Projet éolien des Trois Moulins

Avis des services de l'État

**Avis de la Mission Régionale d'Autorité environnementale
Nouvelle-Aquitaine sur
un projet de parc de trois éoliennes
dit « des trois moulins » à Jouac (87)**

Éléments de réponse à l'avis de la Mission Régionale d'Autorité environnementale

Carte 2 : Habitats naturels de la zone d'implantation potentielle

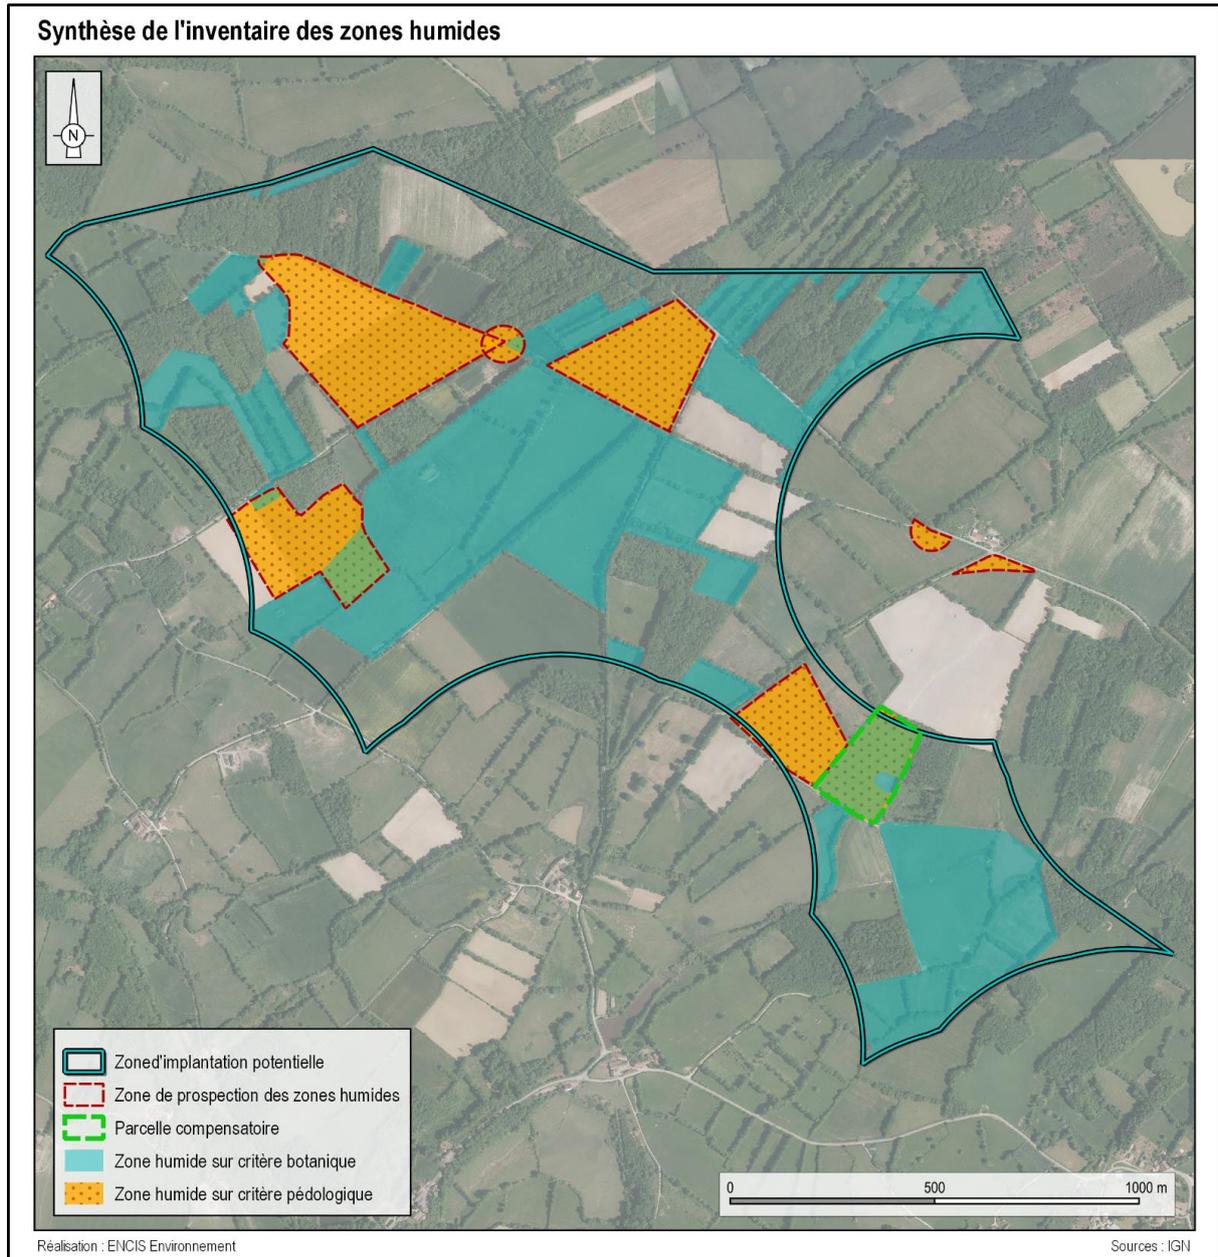
Remarque 2 (page 7/3 de l'avis de la MRAE) : « Le diagnostic relatif aux zones humides aurait mérité de figurer plus clairement et plus précisément dans l'état initial de l'étude d'impact. Le lecteur doit chercher les informations dans l'annexe 4 du volet écologique.

L'étude écologique réalisée par le bureau d'étude ENCIS permet de retranscrire de façon synthétique l'ensemble des observations faites sur la zone d'implantation potentielle du projet éolien des Trois Moulins. **Toute l'étude des milieux humides est intégrée dans le corps de l'étude écologique, seule l'analyse des sondages pédologiques est spécifiquement détaillée dans l'annexe 4 « Rapport spécifique aux zones humides ».**

L'ensemble de la zone d'implantation potentielle a fait l'objet d'une évaluation environnementale. Une étude détaillée des habitats naturels présents sur l'aire d'étude immédiate étendue et de la flore les composant a été réalisée, comme le montre la carte ci-dessous.

Carte 3 : Synthèse de l'inventaire des zones humides

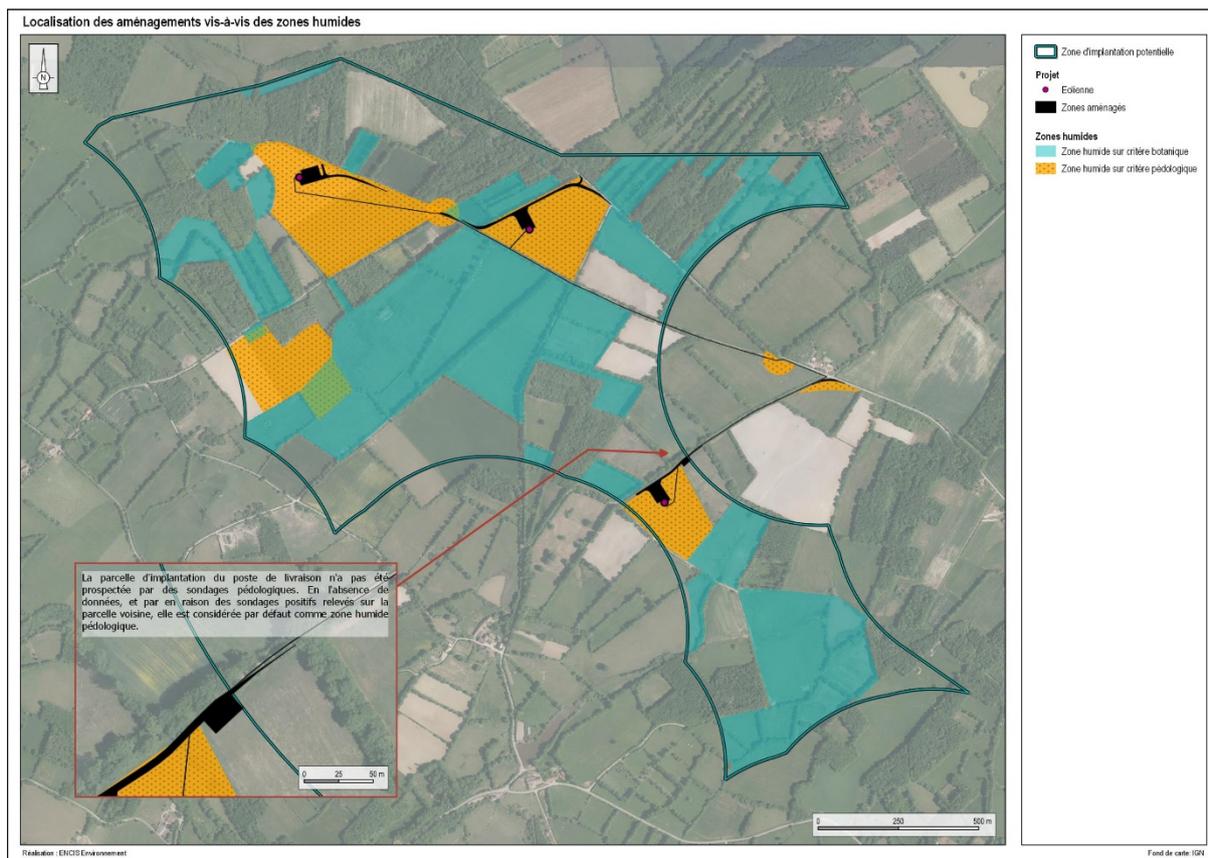
La MRAE relève que les sondages pédologiques n'ont pas été effectués sur l'ensemble du site mais ciblés sur les zones potentiellement humides. Par ailleurs, les surfaces des zones humides n'ont pas été évaluées. La caractérisation des zones humides est incomplète.

La carte suivante permet de mettre en évidence les zones humides définies sur critères botaniques et celles définies sur critères pédologiques.

La réflexion d'implantation du projet des Trois Moulins, dans une logique d'évitement et de réduction, s'est alors concentrée sur les parcelles ouvertes présentant moins de sensibilités, tenant compte des enjeux liés à plusieurs critères, et notamment aux milieux boisés et aux haies, et aux zones humides identifiées selon le critère botanique.
